RZP.271.14.2023

Wyjaśnienia treści SWZ nr 3

dot. postępowania o udzielenie zamówienia publicznego pn. Centrum Sportowo-Edukacyjne im. Kazimierza Deyny

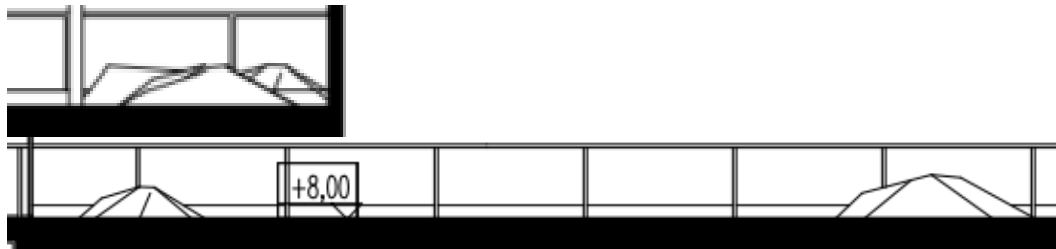
Prosimy o potwierdzenie, że elementy wyposażenia takie jak: budki telefoniczne, biletomaty, bankomaty, punkty informacji opisane na str.131-132 PFU są poza zakresem oferty.

Poza zakresem oferty.

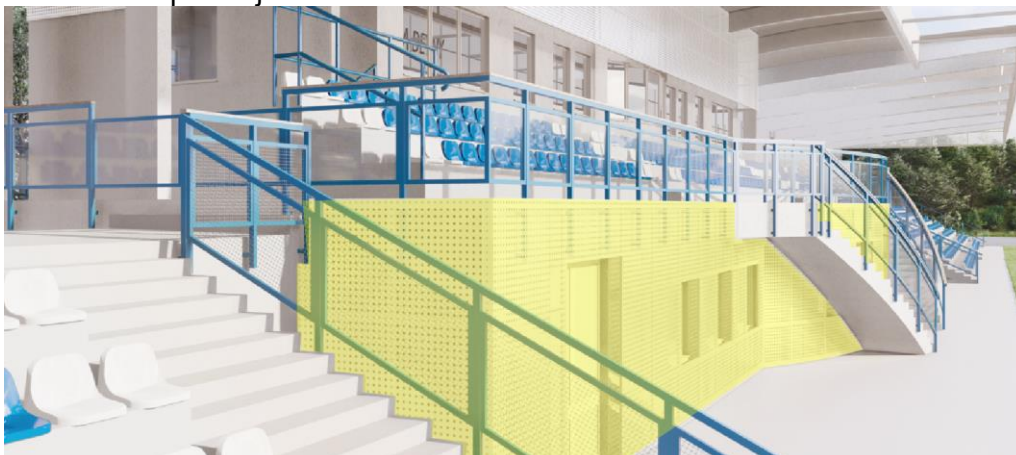
Dotyczy wymiany opraw w budynkach. Prosimy o informację, czy po wymianie opraw oświetleniowych w budynkach należy wykonać prace budowlane – wymiana może powodować taką potrzebę. Jeżeli tak, czy Zamawiający dopuszcza wykonanie miejscowej poprawy (w obrębie oprawy), czy wymagane będzie ujednoczenie całej powierzchni ściany/sufitu, na której dana oprawa się znajduje.

Po ostatecznym doborze docelowych opraw jeżeli okaże się że wymagane będą drobne prace budowlane, będzie należało je wykonać (np. malowanie sufitu).
